『ラックマウント変換機構 取扱説明書』の記述への追加・訂正事項

平成 19 年 3 月
富士通株式会社

■『3.5 サーバ本体のラックへの搭載』への追加・訂正

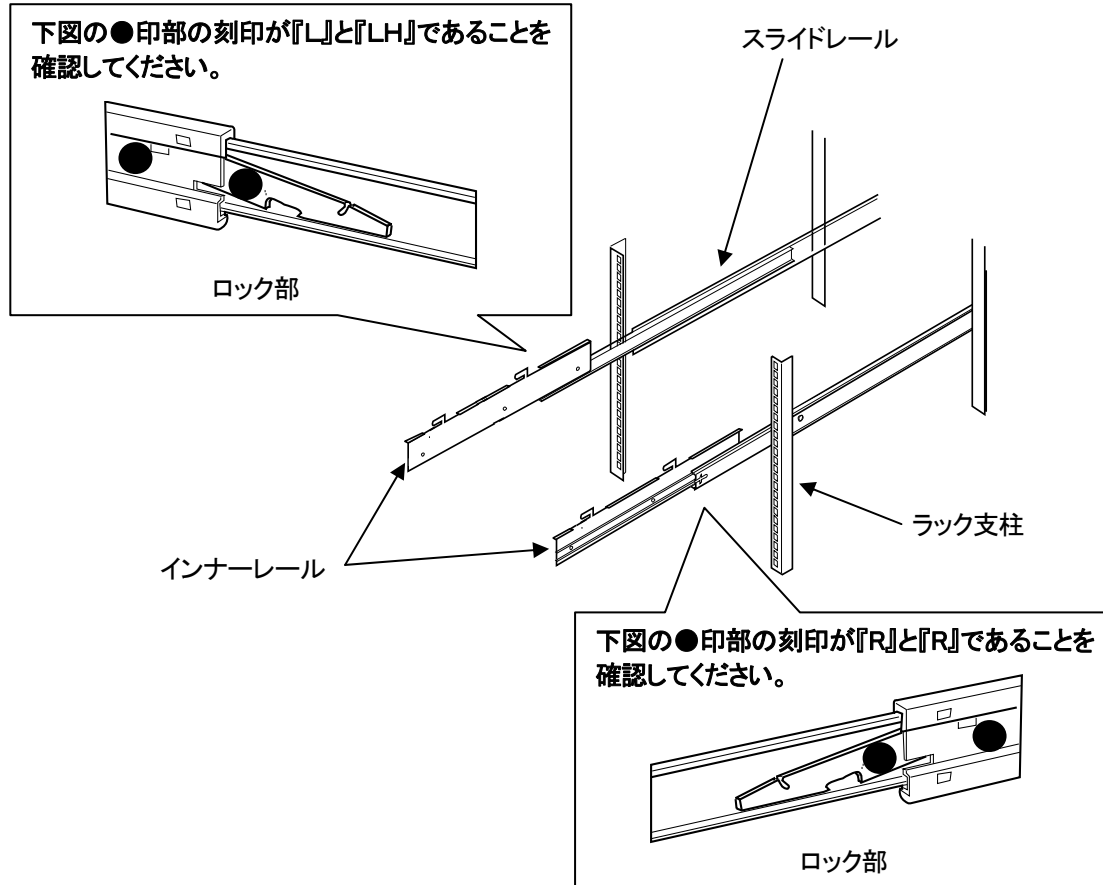
- ・ スライドレールは右用と左用がありますので、ラックへ取り付ける際に、下図のとおり取り付けてください。
- ・ インナーレールをスライドレールから取り外した後、スライドレールをラックへ取り付けた場合、装置搭載の際に、ロック部の刻印を確認してください。

スライドレールの刻印とインナーレールの刻印が上記と一致しない場合、サーバを引き出した際に、スライドレールのロックが機能せず、装置が落下する恐れがあります。

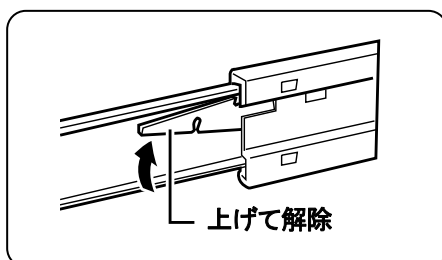
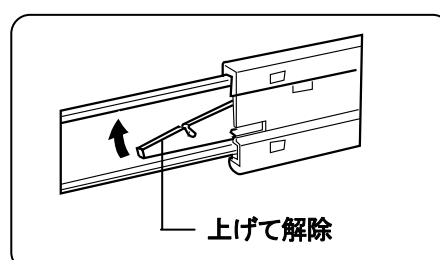
- ・ ロック解除の図示に誤りがありましたので訂正いたします。

誤

正
